Réf. DPC : AET/2328-0001/17/2020-036PU (corr. DPC : A. Totelin)
Réf. NOVA : 17/PFU/1738899 (corr. DU : //)
Réf. CRMS : AA/AH/WMB10001_649_Loutrier_StClement
Annexe : 1 dossier

Objet : WATERMAEL-BOITSFORT. Eglise Saint-Clément. Rue du Loutrier. Demande de permis unique portant sur le renouvellement des techniques spéciales.

Avis conforme de la CRMS

Plan joint à la demande

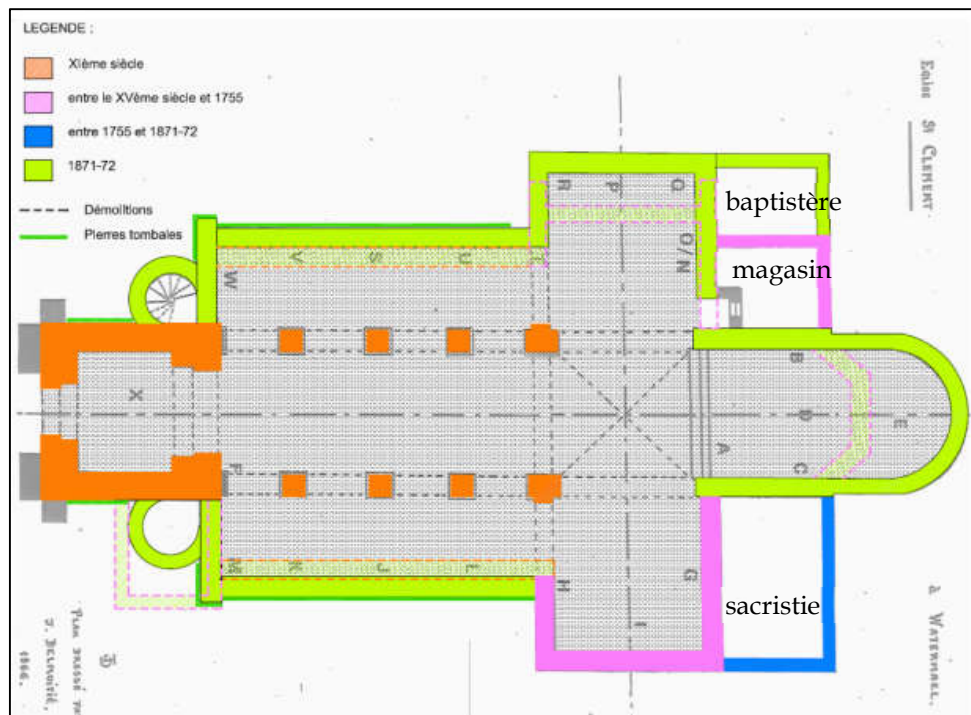
La Commission demande de trouver pour le sanitaire une localisation patrimoniale et fonctionnellement plus appropriée que la tourelle d'angle. Outre le fait que celle-ci offre à l'intérieur un espace assez caractéristique, à dégager et à préserver, l'aménagement d'un sanitaire pour PMR dans cette zone de l'église donnerait lieu, selon le projet, à des interventions peu valorisantes, telles que l'ajout d'un plan incliné ainsi que le remplacement de la belle menuiserie existante par une porte standard peinte.

La Commission propose d'étudier la faisabilité de réorganiser la zone de l'ancien baptistère de manière à accueillir tant la nouvelle chaudière (rendue accessible via le 'magasin') que le futur sanitaire. Cette option permettrait de conserver / restaurer les portes existantes et d'installer le sanitaire au même niveau que l'église. Dans tous les cas, et si un remplacement de certaines portes s'imposait, l'on devrait opter pour des menuiseries en bois plein avec des assemblages traditionnels et non pour des portes standards peintes, tel que cela semble envisagé (une portes RF de ce type n'est envisageable que dans le nouvelle liaison à créer entre le baptistère et le magasin).

Sur le plan technique, l'adaptation proposée n'aurait qu'une faible incidence sur les conduits en place et éviterait le déplacement du compteur gaz, aujourd'hui placé dans la tourelle. Dans tous les cas, la CRMS se prononce défavorablement sur l'installation du compteur contre le chevet de l'église, très exposé à la vue. Elle estime que dissimuler le boîtier derrière la haie (enlevée lors de travaux de fouilles mais prévue de replanter) n'offre pas de solution adéquate, étant donné le dégagement à réserver pour la rendre accessible. Si le déplacement du compteur s'imposait, l'on devrait envisager de l'intégrer à l'intérieur du baptistère ou du magasin attenant ou, si cette solution s'avère impossible, en dehors du site classé, au niveau du trottoir périphérique.

Photo jointe au dossier et indiquant les interventions au niveau du transept et du chœur

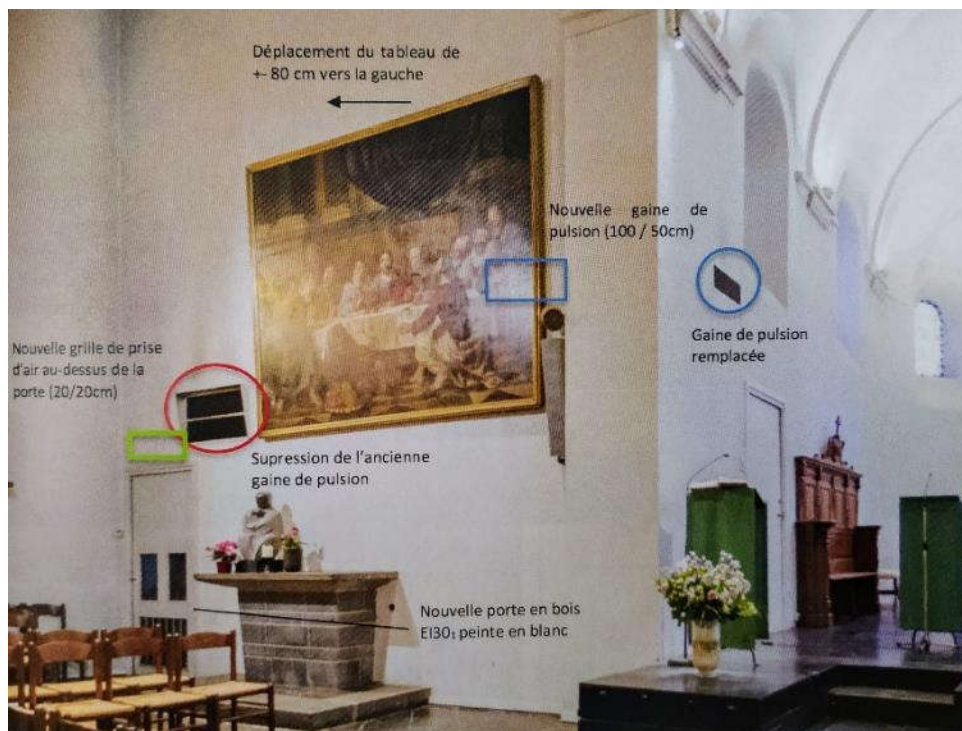
L'église est actuellement chauffée au moyen de deux aérothermes au gaz, situés dans la tourelle sud et dans l'ancien baptistère. Ces équipements assez volumineux et bruyants alimentent en air chaud des gaines de pulsion donnant dans la nef, le chœur et le transept, via des grilles murales particulièrement disgracieuses. La sacristie est chauffée de manière indépendante au moyen d'un convecteur au gaz.

La Commission est favorable à l'option de remplacer ce système par une chaudière unique au gaz à condensation, placée dans le baptistère, ainsi qu'à l'adaptation des gaines de pulsion et d'extraction y liées. En revanche, elle demande de revoir les modèles de grilles intérieures et extérieures proposées, de type standard, en faveur de dispositifs intégrés plus finement à l'architecture de l'église et garantissant d'éviter une situation disgracieuse comme c'est le cas actuellement. L'implantation à définir dans le plus grand respect des intérieurs, les modèles définitifs ainsi que les dispositifs des déstratificateurs d'air qui viendraient éventuellement compléter l'installation, devront être validés par la DPC.

La Commission demande également que la DPC valide les spécificités techniques relatives au type et à la gestion de la nouvelle installation de chauffage, dans la mesure où ces éléments ont une influence non négligeable sur la bonne conservation de l'intérieur de l'église, y compris les œuvres d'art et en particulier les deux orgues (J. Stevens, 1903 et P. Collon, 1978).

Le chauffage sera réglé en fonction d'un réchauffement de l'espace de 2°C/heure au maximum. La température de l'air pulsé – qui ne peut être dirigé vers les œuvres d'art ou les orgues - ne pourra dépasser les 60°C (point de combustion de la poussière), température au-delà de laquelle serait diffusée une

poussière noire fine, ce qui n'est pas souhaitable dans l'intérieur fraîchement restauré (poussière à l'origine des tracés actuellement visibles au-dessus des gaines de pulsion).
